**OGGETTO : Osservazioni inerenti il progetto di "Rifacimento del metanodotto Ravenna-
Chieti . Tratto Recanati-San Benedetto del Tronto DN 650 (26") DP 75 bar ed opere
connesse".**

sulla base della visione del progetto le sottoscritte formulano le seguenti osservazioni:

- Allegato A -

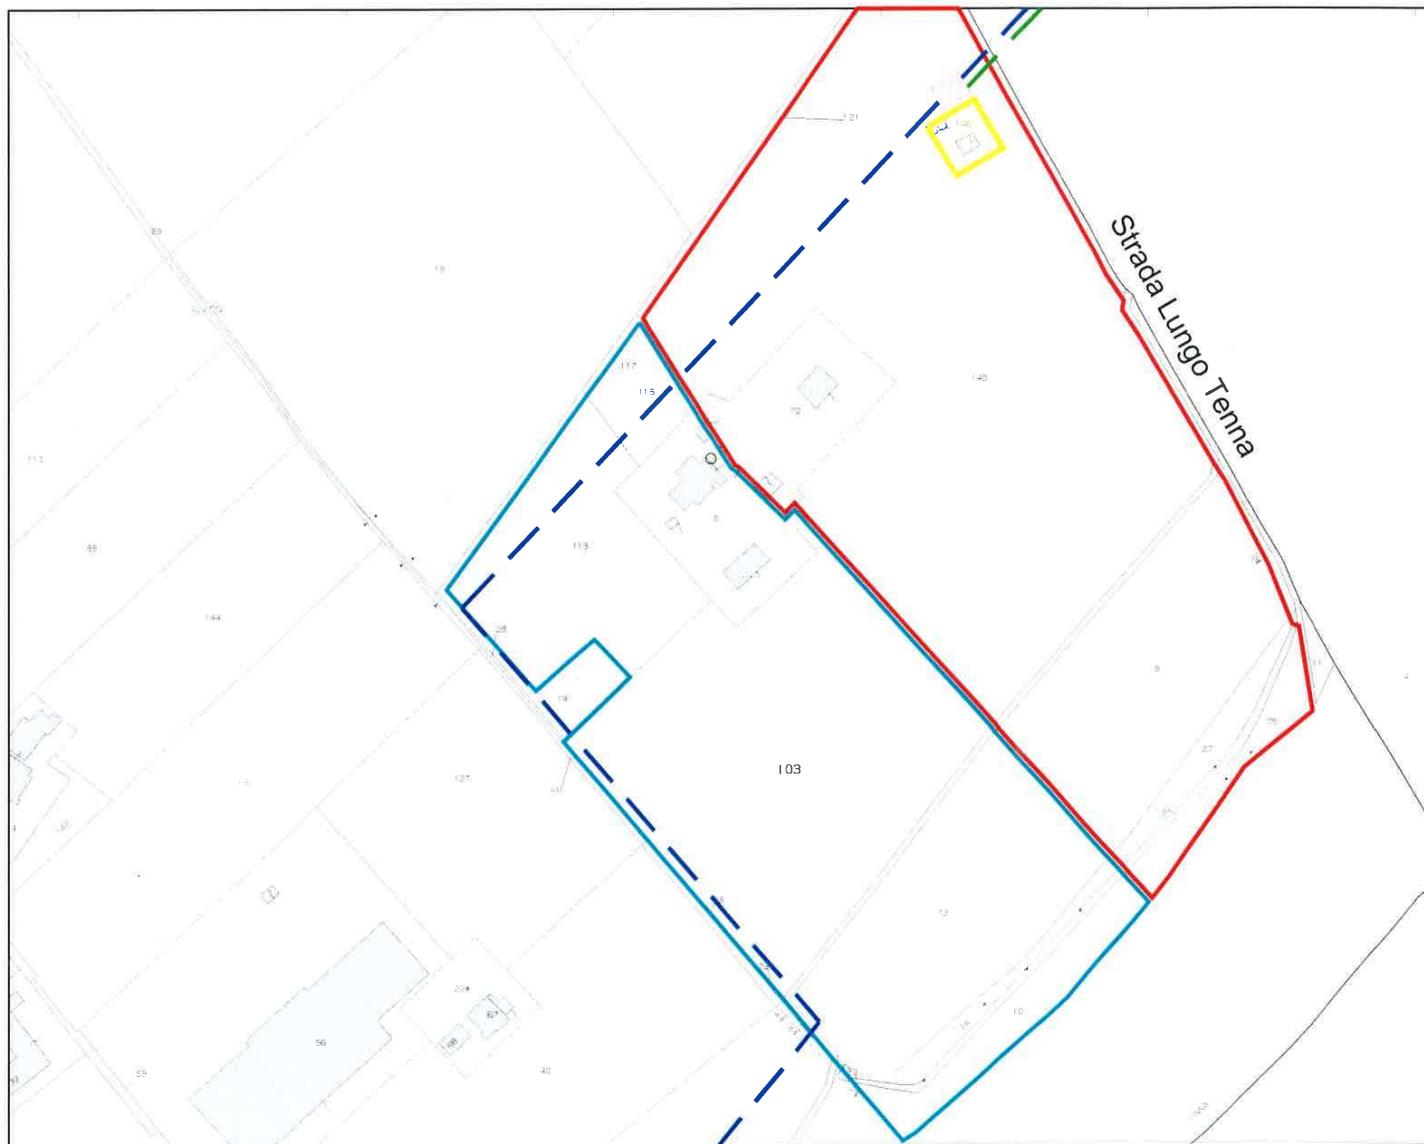
- a) che dall'esame delle tavole 36 e 37 dell'elaborato LB-D- 83202 è emersa una errata rappresentazione grafica della posizione delle condotte del gas esistenti sull'area di proprietà delle scriventi in uso sia alla Società SGI che alla Società Snam Rete Gas ;

- c) che dagli elaborati presentati dalla Società Snam Rete Gas sugli impatti ambientali, poiché con la dismissione del tratto di condotta indicata con la linea di colore verde tratteggiata si interviene anche sul funzionamento della "cameretta Snam", il progetto non valuta l'analisi del rischio determinata in maniera complessiva per la presenza sul fondo agricolo del fascio tubiero e precisamente:

- d) che poiché verrà dismesso il tratto dell'attuale metanodotto Ravenna-Chieti, indicato con la linea tratteggiata verde, che collega la cameretta SNAM esistente posta sulla nostra proprietà al punto di derivazione per Montegiorgio dove verrà realizzato il PIDI n.6 – Loc. Renzi; le scriventi ritengono che non sia necessario lasciare ancora attiva la cameretta SNAM esistente e ricadente sulla proprietà in considerazione che il punto di collegamento principale tra il nuovo metanodotto Ravenna-Chieti e quello per Montegiorgio avverrà in un altro luogo;

- e) che l'attuale posizione del tubo del DN 150 risulta alquanto disagiata per le proprietarie essendo ubicato non a ridosso dei confini di proprietà ma al centro della porzione di fondo agricolo sul lato Nord; tale fatto ha causato la presenza di una servitù laterale non aedificanti che nel corso degli anni ha provocato un forte deprezzamento del fondo dovuto all'impossibilità di edificare accessori agricoli e altri immobili rispetto ai vincoli di distanza imposti dall'asse della condotta;

- Allegato B -

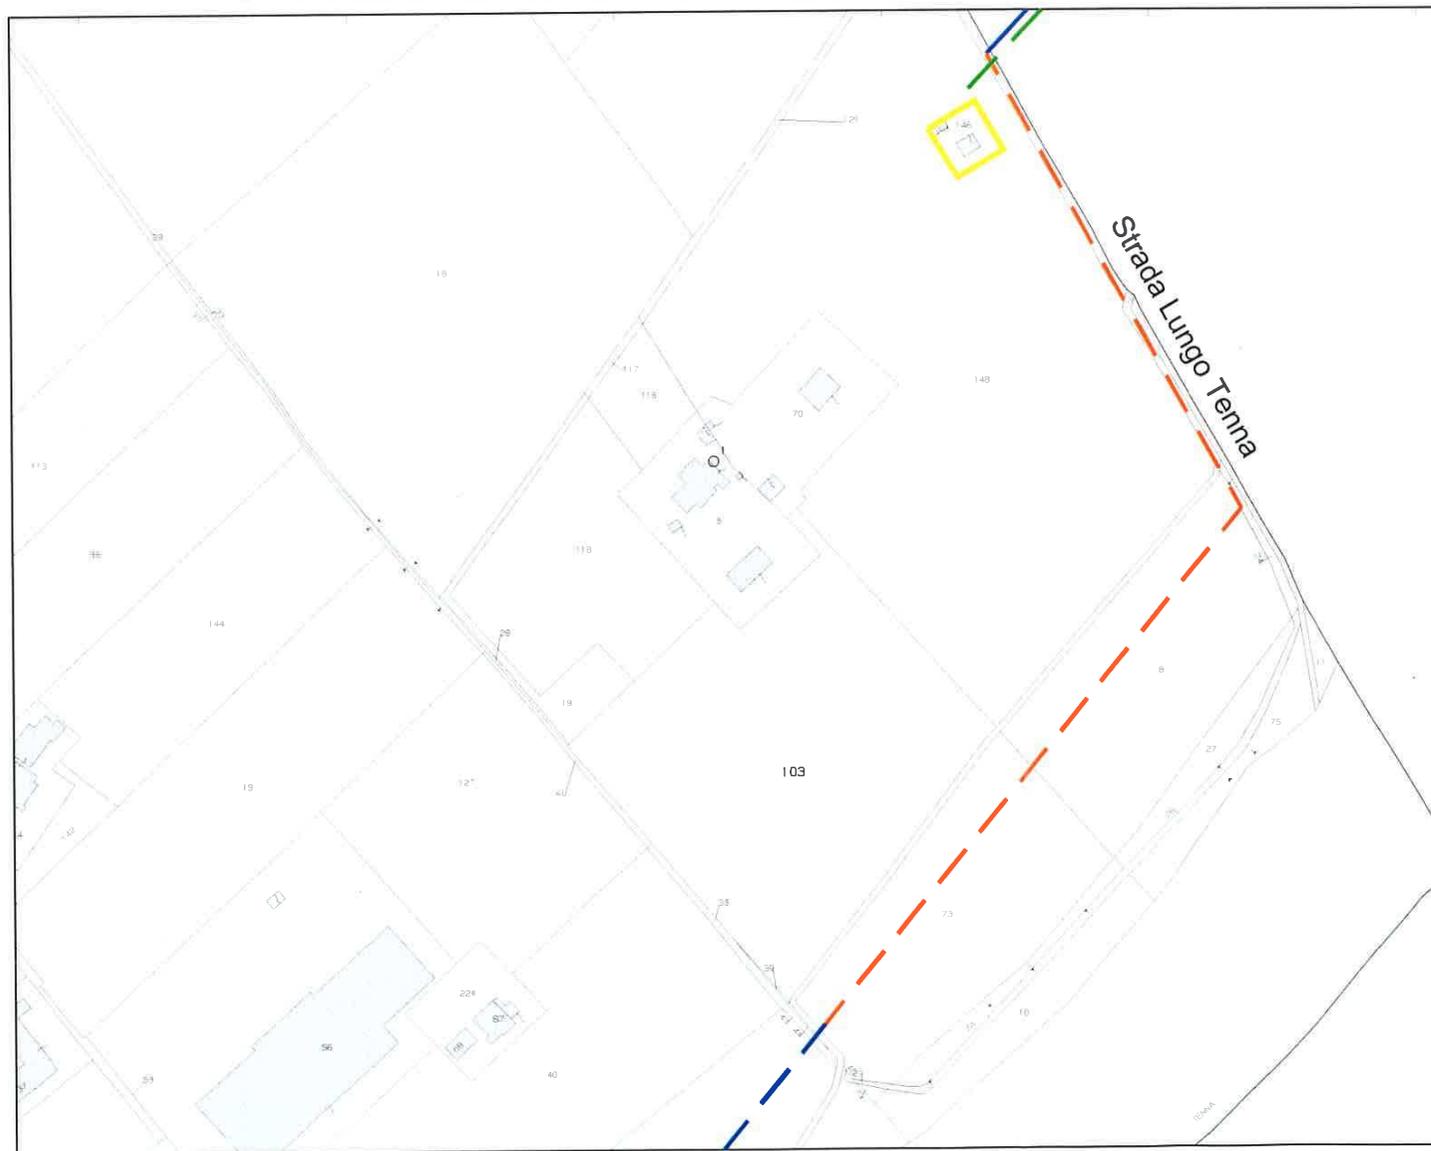
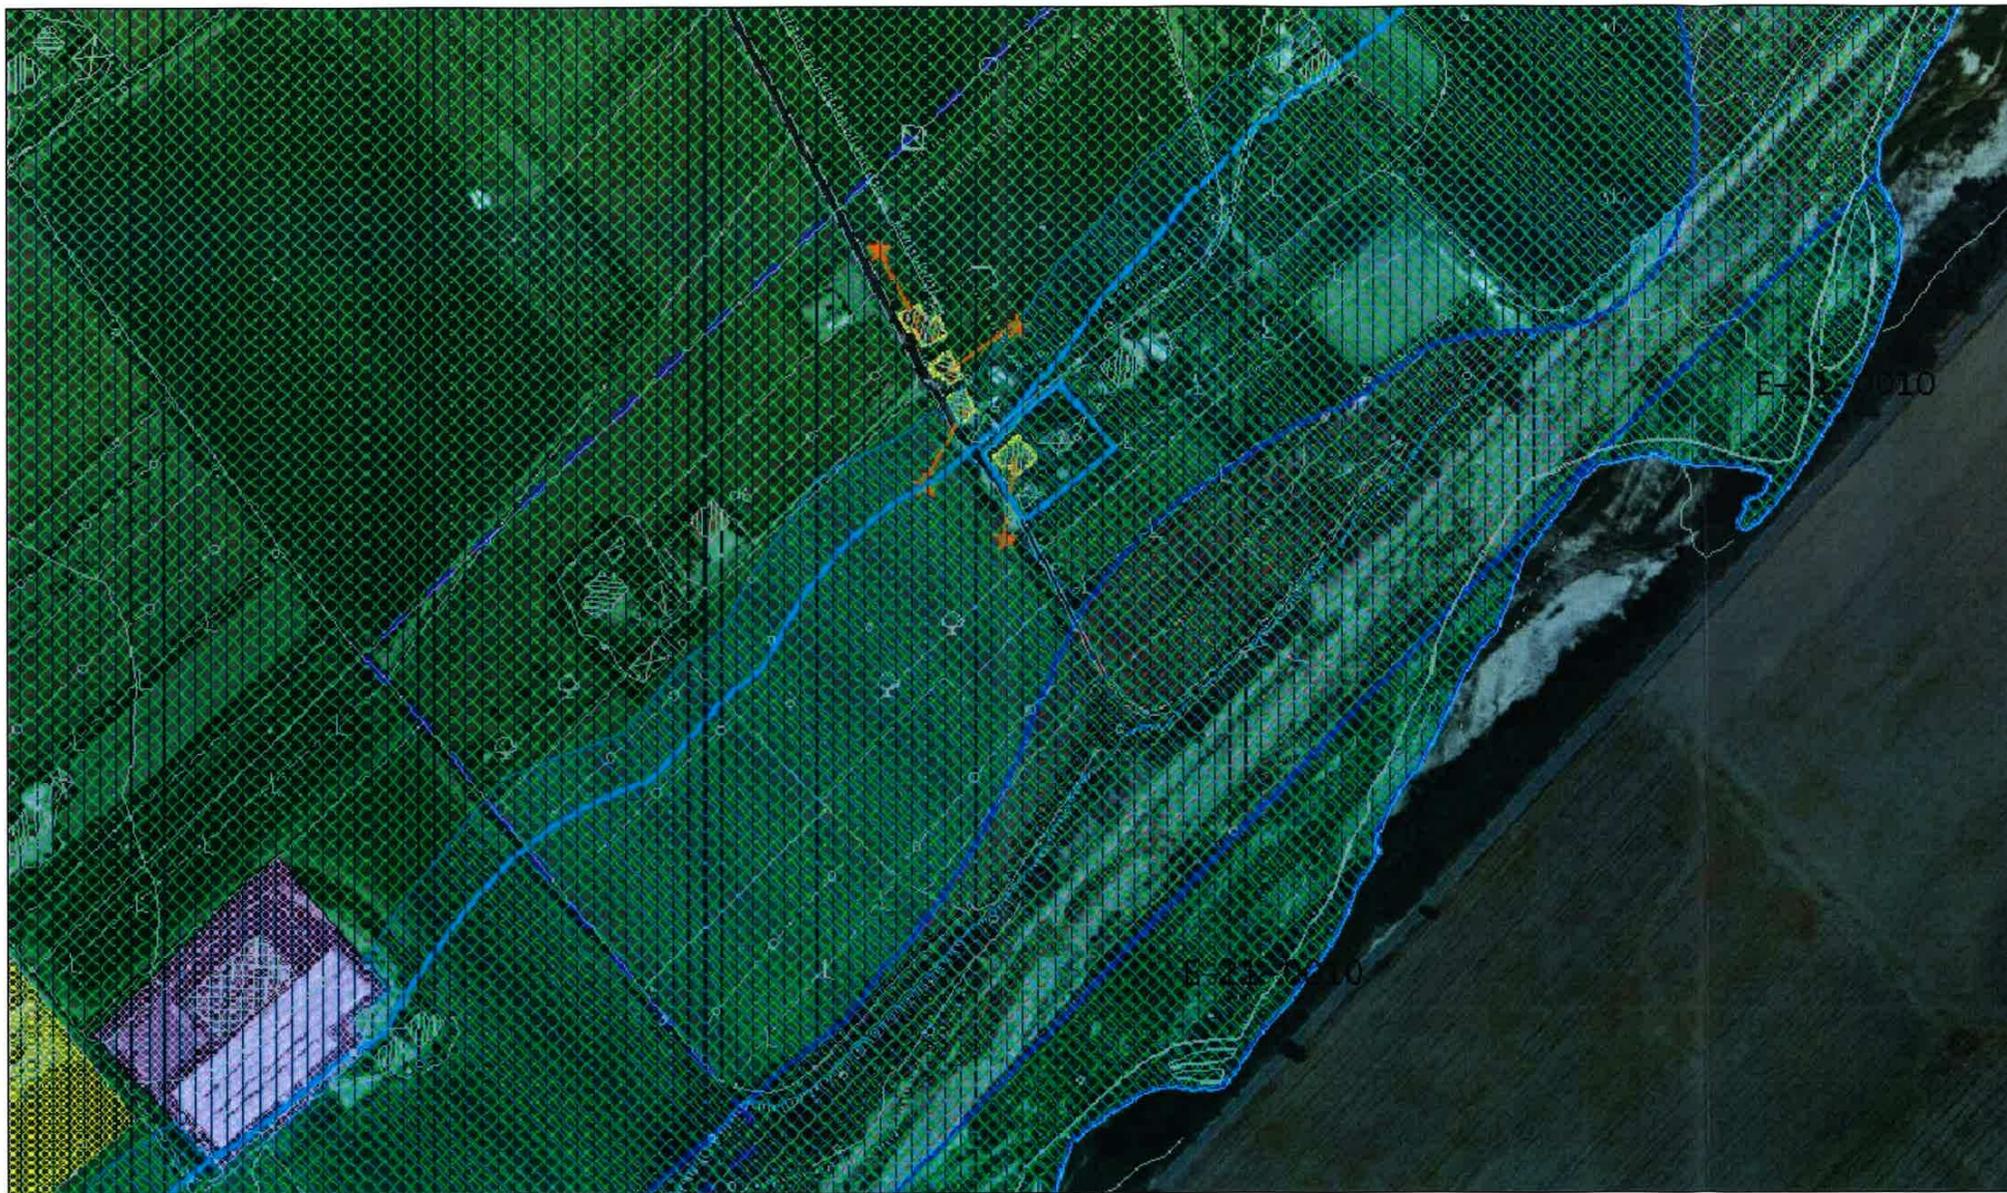
- **venga modificata l'ubicazione della condotta esistente, denominata "metanodotto Snam derivazione per Montegiorgio DN150 - 70 bar", in una posizione adiacente il fascio tubiero ubicato sul lato Sud del fondo agricolo come indicato con la linea arancione nella planimetria dell'allegato B (stralcio catastale come da richiesta di osservazione),**

- venga dismessa la cameretta della superficie di mq. 110 circa ubicata lungo la strada Comunale Lungo Tenna come indicato nella planimetria dell'allegato B (stralcio catastale come da richiesta di osservazione) e che l'eventuale attrezzatura di interconnessione a servizio del metanodotto Snam derivazione per Montegiorgio venga installata all'interno del nuovo PIL realizzato dalla Società SGI e limitrofo all'attuale "cameretta Snam";
- gli eventuali lavori di spostamento della tubazione del metanodotto Snam derivazione per Montegiorgio DN 150 siano eseguiti in contemporanea con quelli della Società SGI al fine di limitare i danni alle coltivazioni da eseguire sul fondo di proprietà a forte vocazione agricola, limitare la perdita delle condizioni ideali di impianto con conseguente relativo deprezzamento.

- Allegato C -

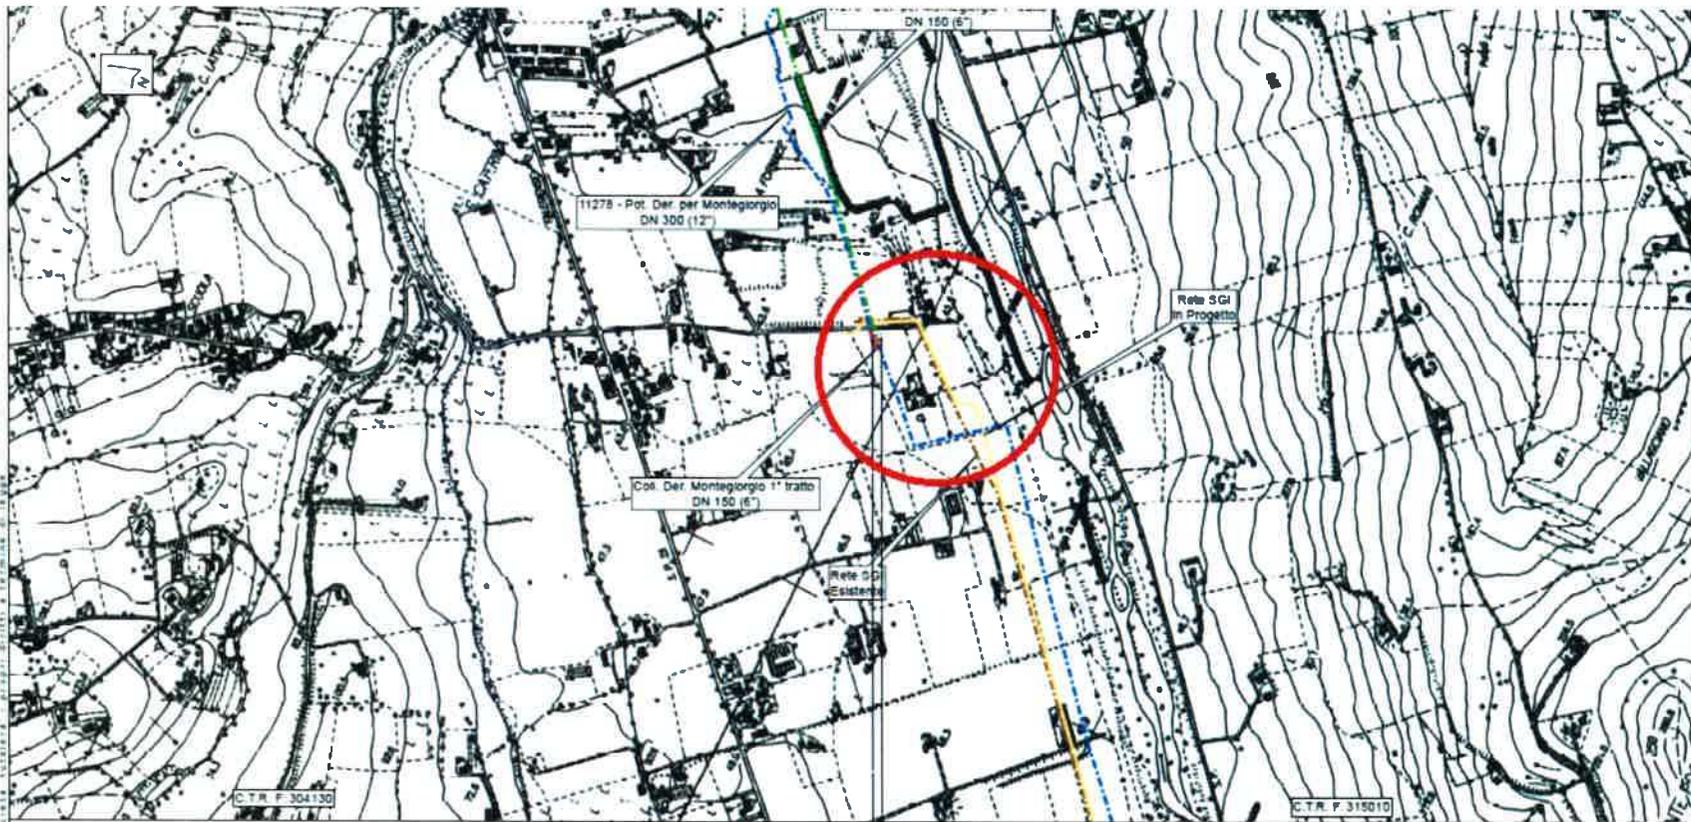
in realtà non ha considerato che il tratto del metanodotto Snam derivazione per Montegiorgio DN 150 ricade all'interno della proprietà delle Signore Montelpare - Rogante e Magnamassa, in area di salvaguardia per la presenza di un pozzo di captazione (opere di interconnessione della stazione dell'acquedotto del Chienti con quella di Tenna Molino ricadente sulla part.119), il tutto a dimostrazione che tale sito è un area sensibile per la presenza di sorgenti e falde acquifere;
